STACY施設 設工認

(実験用装荷物の製作及びデブリ模擬炉心の新設)

【指摘事項回答】

日本原子力研究開発機構 原子力科学研究所
臨界ホット試験技術部

<指摘事項 No.4>

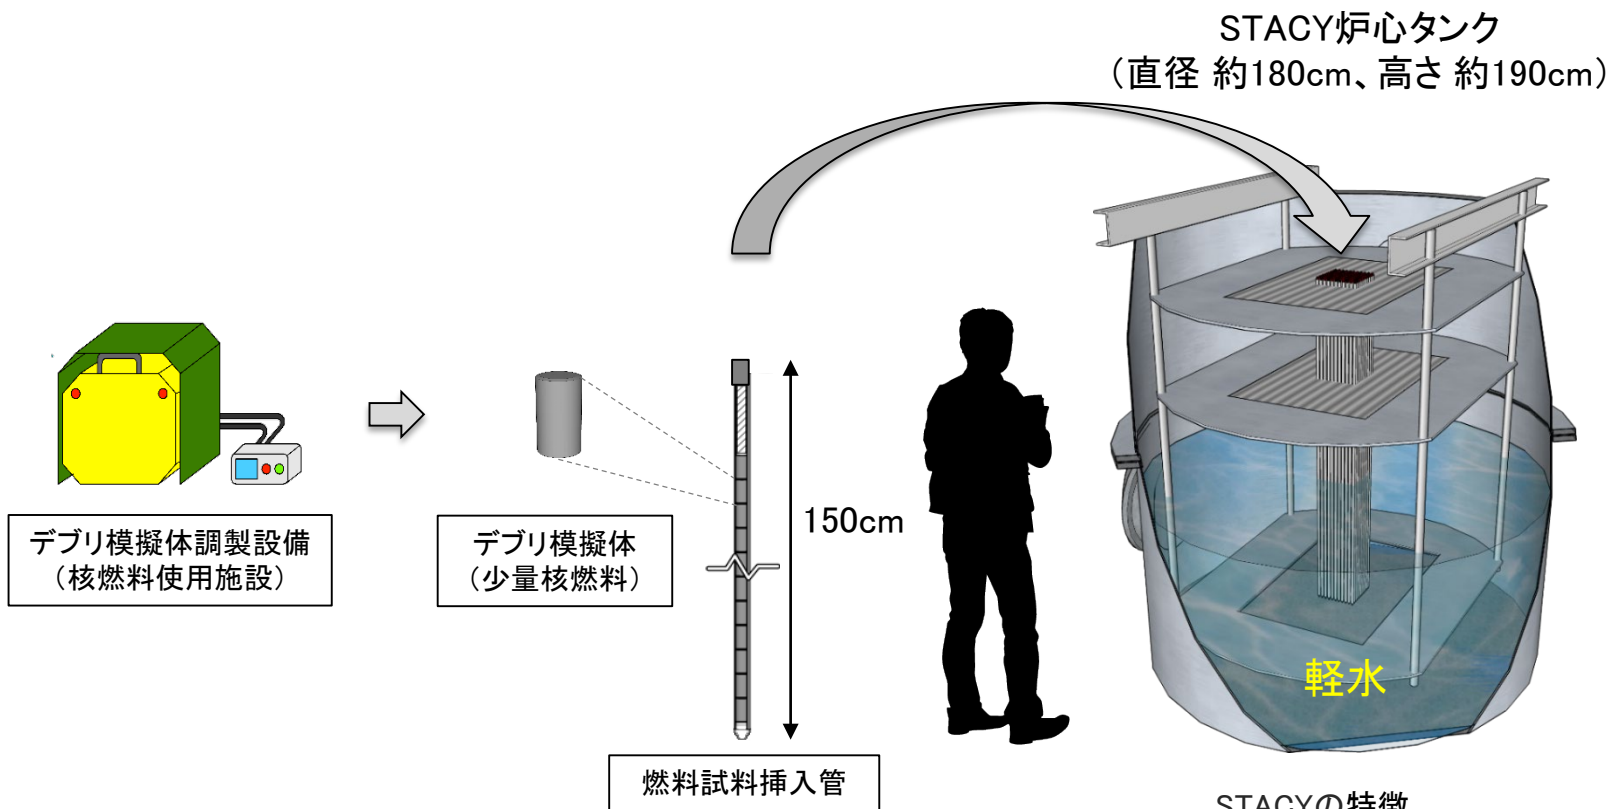
燃料試料挿入管は、放射線又は放射性物質の著しい漏えいを防止するにあたり、上部端栓を取り扱う時に容易に外れず、水密性を有する脱着式端栓にしているが、脱着式端栓はどの程度の水密性をどのように担保するのか、設計の考え方を説明すること。

燃料試料挿入管は、少量核燃料物質であるデブリ模擬体を封入して使用するため、上部端栓が容易に外れない設計としている。燃料試料挿入管の使用概要をP.8に、上部端栓の構造をP.9に示す。

ただし、デブリ模擬体は少量核燃料物質であり、かつ、STACYの熱出力最大200W、積算出力最大3kW・h/年であり、デブリ模擬体中の核分裂生成物の蓄積及び放射線の放出は極めて小さく、燃料試料挿入管は直接手で取り扱うことができる。万一放射性物質が漏えいした場合においても棒状燃料の破損事故の評価(約 3.1×10^{-4} mSv)に包含され、公衆に著しい被ばくを及ぼすおそれはない。

以上のことから、燃料試料挿入管は高度な密封性を担保する必要はないが、軽水を用いる炉心タンク(高さ約1.9m)内に装荷して使用するため、想定される最大圧力(静水頭(2.0m)圧力)に対して密封性を有する設計としている。

燃料試料挿入管(上部端栓)構造図

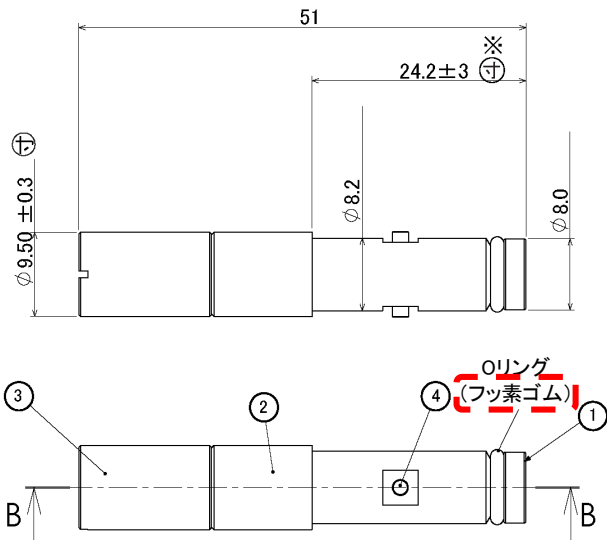
燃料試料挿入管のOリングについて、熱、放射線、着脱時の摩擦による影響を説明すること。

燃料試料挿入管は、常温から最高使用温度80℃の範囲で使用する。また、STACYの最大熱出力は200Wと低い。そのため、高度な耐熱性、耐放射線性を担保する必要はないが、炉心に挿入して使用することから、実用発電炉の制御棒駆動系水圧制御ユニット等のパッキンとして使用実績のあるフッ素ゴムを使用する設計とする。燃料試料挿入管(上部端栓)の構造図(Oリングの装着状態)をP.11に示す。

また、このOリングは消耗品であるため、あらかじめ必要量を確保し、上部端栓開封のつど交換*¹することから、着脱時の摩耗による影響は問題とならない。

なお、燃料試料挿入管の開封頻度は実験目的に応じて異なるが、長期間開封しない場合でも最大数年程度と想定される。フッ素ゴムの耐用年数は、110℃の環境で30年以上と報告*²されており、STACYの使用環境では問題とならない。

また、第1編 実験用装荷物の本文構造図にOリングの材質(フッ素ゴム)を追記する。

設工認申請書の構造図にOリングの材質を記載して補正する。(赤破線部)

デブリ構造材模擬体(コンクリート)構造図

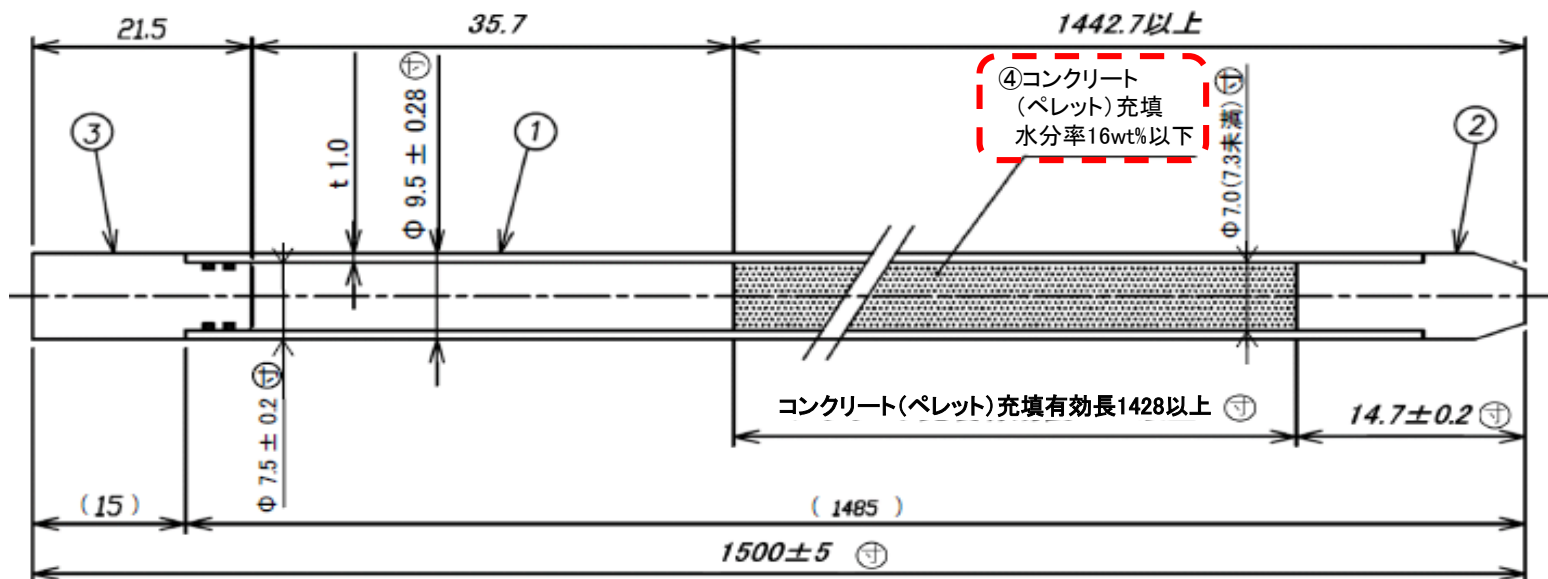
コンクリートの組成が具体的に示されていない。STACYの反応度は燃料棒周りの水素原子の量に影響されると理解している。コンクリート中の水素原子の量及びその範囲について上限値などを示すこと。

コンクリートの組成が反応度に与える影響は、コンクリートに含まれる水分量の変化によるものが支配的であるため、第1編 実験用装荷物の本文構造図にコンクリートの水分量(水分率)の上限値を追記する。

設工認申請書第1編 実験用装荷物の本文構造図に水分率の上限を記載して補正する。(赤破線部)

新しい炉心を構成する際の方針
(概念図)

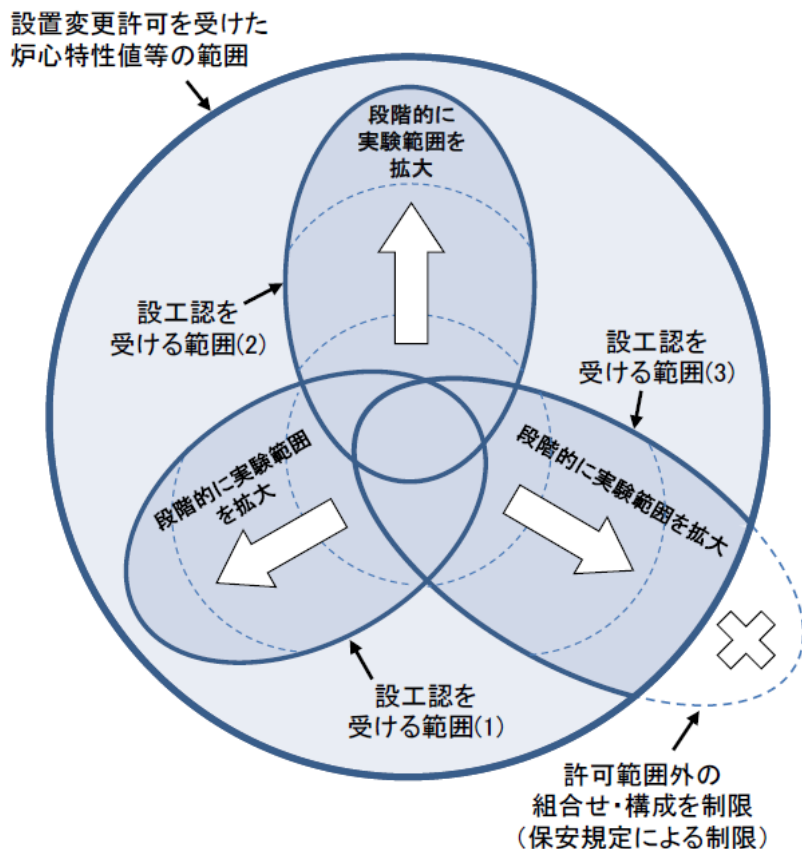
臨界実験装置で核的制限値をどのように満足させるか、考え方を説明すること。

当該設工認申請範囲において代表炉心を定める。その炉心には検証が必要なデブリ構造材模擬体を含むことから、少数本を装荷した炉心で性能検査を行い、核的制限値の範囲内にあることを確認する。その後、事前解析と実測値を比較・検証しつつ、徐々に実験範囲を拡大する。(P.18参照)

その際、炉心の配置換えに伴う炉心核特性の算定及びその結果の承認に関する手順として、保安規定に定める炉心構成書及び炉心証明書を作成と原子炉主任技術者等による確認を行う。(P.19参照)

原子炉の運転に当たっては、核的制限値を担保するために①過剰反応度に係る炉心タンク水位の制限、②反応度添加率に係る水位上昇速度の制限、③原子炉停止余裕に係る安全板の位置及び挿入性の確認を行う。(P.20参照)
